CONCEPTO TÉCNICO DE REVISIÓN DE ESTUDIOS DE RESPUESTA DE AMPLIFICACIÓN LOCAL DE ONDAS SÍSMICAS	Código:	GPR-FT-09
		Versión:	01
		Código Documental:

2.1	SOLICITANTE:	LUÍS FERNANDO BALLESTEROS CURADURÍA URBANA NO.2.
2.2	PROYECTO:	HOTEL CALLE 93.
2.3	LOCALIDAD:	2 CHAPINERO.
2.4	UPZ:	97 CHICÓ LAGO.
2.5	BARRIO O SECTOR CATASTRAL:	CHICO NORTE.
2.6	DIRECCIÓN:	CALLE 93 No. 12-41/65.
2.7	CHIP:	AAA0095XRYX – AAA0095XRZM.
2.8	FECHA DE EMISIÓN:	03 DE JUNIO DE 2008.
2.9	EJECUTOR DEL ESTUDIO:	GEOTECNIA Y CIMENTACIONES Ltda.

CT- 5235 - PROYECTO "HOTEL CALLE 93"

Figura 1. Localización del Proyecto Hotel Calle 93.

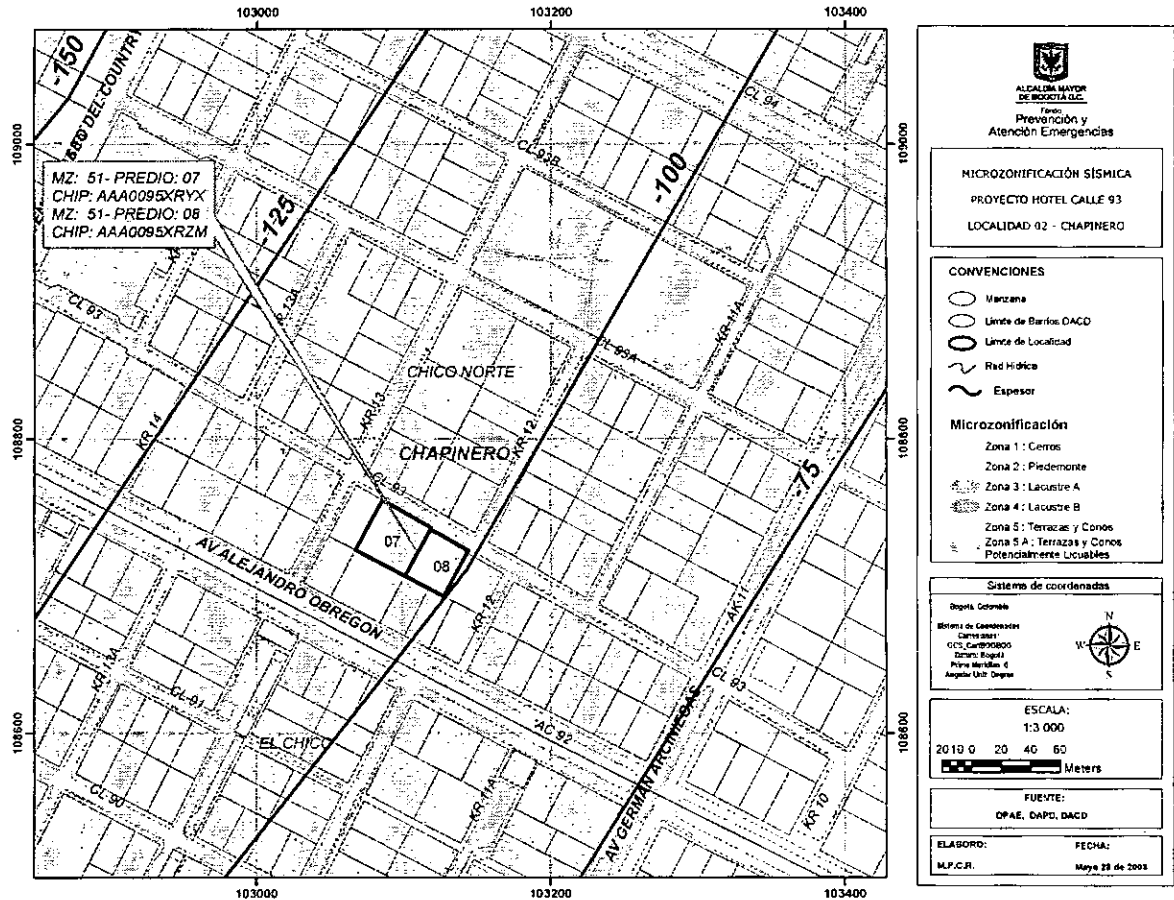
En la figura No. 6 del informe, se indica que el sitio del proyecto se encuentra localizado en la Zona 3 (Lacustre A), según el Decreto 193 de 2006, la cual es consistente con la localización presentada en la Figura 1 del presente concepto.

El estudio CUMPLE con este requerimiento.
